ARPAT - DIREZIONE TECNICA - Settore VIA/VAS
Via Ponte alle Mosse, 211 - 50144 - Firenze

Oggetto: AUTOSTRADA A1 MILANO-NAPOLI - Tratta Firenze Sud/Incisa Valdarno - Commento al rapporto TECNE sull'attività di monitoraggio trimestre *Ottobre-Dicembre 2022*.

Figura 1: stazione di monitoraggio fissa A1-FS-RA-A3-02 media giornaliera PM10, confronto con la media di PTS della campagna di misura effettuata nel trimestre in esame nelle stazioni A1-FS-BR-A2-01 e A1-FS-RA-A2-03, dati IV trimestre 2022.

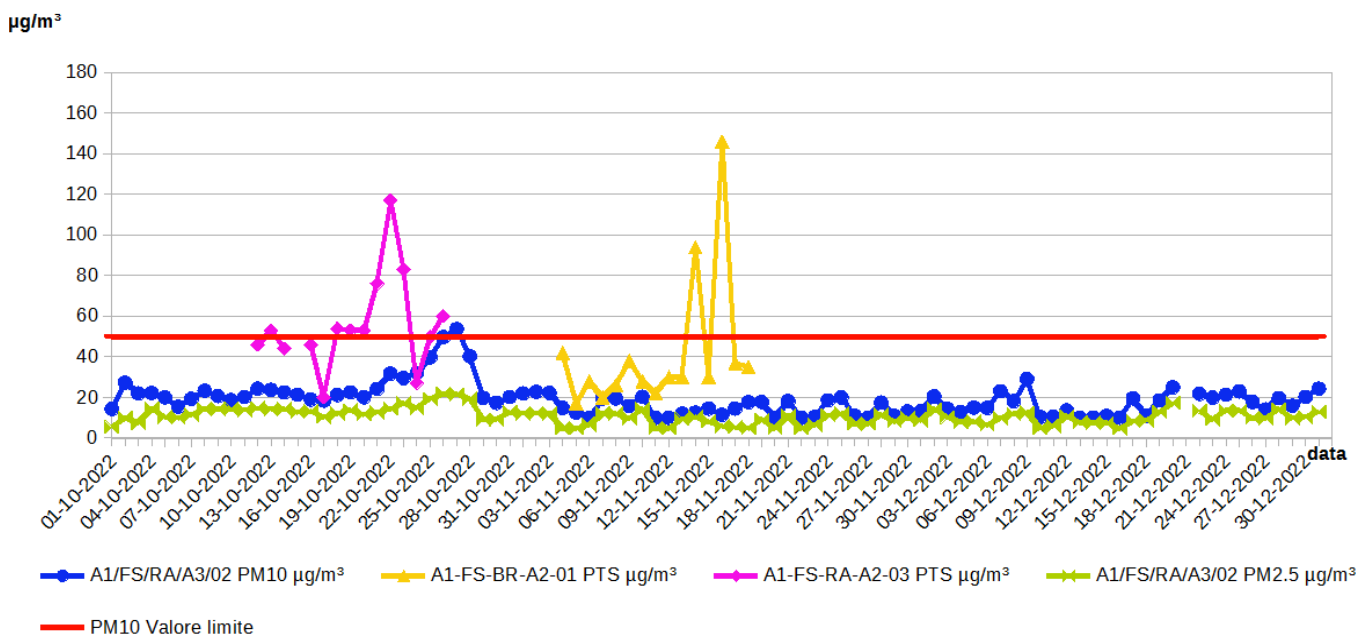
- In Figura 1 (riportata nel paragrafo relativo alla centralina A1-FS-RA-A3-02) è rappresentato il grafico del PM10 della stazione fissa A1-FS-RA-A3-02 con il relativo valore giornaliero di PTS della stazione mobile A1-FS-BR-A2-01. Dal grafico si osserva come sostanzialmente le concentrazioni delle PTS seguono quelle di PM10 della vicina stazione in continuo. Tuttavia si evidenzia che il valore giornaliero delle PTS della stazione mobile A1-FS-BR-A2-01 rilevati il 16/11/2022 ($146 \mu\text{g}/\text{m}^3$) è stato prossimo al raggiungimento della soglia giornaliera di attenzione ($150 \mu\text{g}/\text{m}^3$); peraltro quel giorno la stazione fissa A1-FS-RA-A3-02 ha registrato 7 mm di pioggia e velocità media del vento pari a 0,3 m/s (pag. 6 del *report*). Inoltre si rileva che le PTS quel giorno sono sostanzialmente costituite tutte da frazione grossolana tipica delle lavorazioni di cantiere: pertanto dai dati disponibili non si può escludere tra le possibili cause l'influenza delle lavorazioni del cantiere.

In generale i valori di PM₁₀ della stazione A1-FS-RA-A3-02 seguono l'andamento della contemporanea media giornaliera di PM_{2.5} (Figura 1). In un caso la media giornaliera di PM₁₀ è risultata di pochi microgrammi superiore al valore limite giornaliero (54 µg/m³ in data 27/10/2022; limite 50 µg/m³).

Nel report a pag. 37 è riportato: «Evidenziamo che il giorno 27 ottobre la centralina Arpat non ha fatto registrare un superamento, quindi tra le possibili cause del valore registrato dalla centralina TECNE di San Donato non sono da escludere componenti dovute alle lavorazioni di cantiere.»

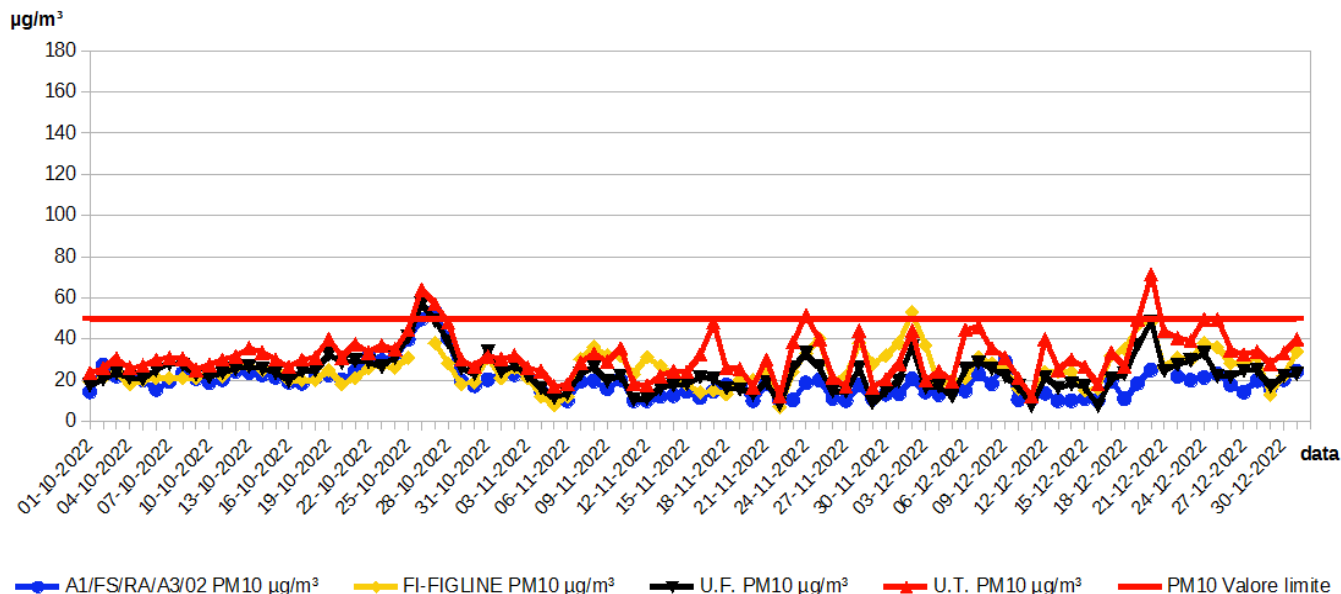
Dalla Figura 2 emerge peraltro come le concentrazioni di PM₁₀ misurate dalla stazione fissa A1-FS-RA-A3-02 siano sostanzialmente confrontabili con quelle di PM₁₀ delle stazioni pubbliche prese come riferimento nell'Agglomerato di Firenze (urbane traffico FI-Gramsci, FI-Mosse, urbane fondo FI-Scandicci e FI-Bassi) e della stazione FI-Figline della Zona Valdarno Aretino e Valdichiana.
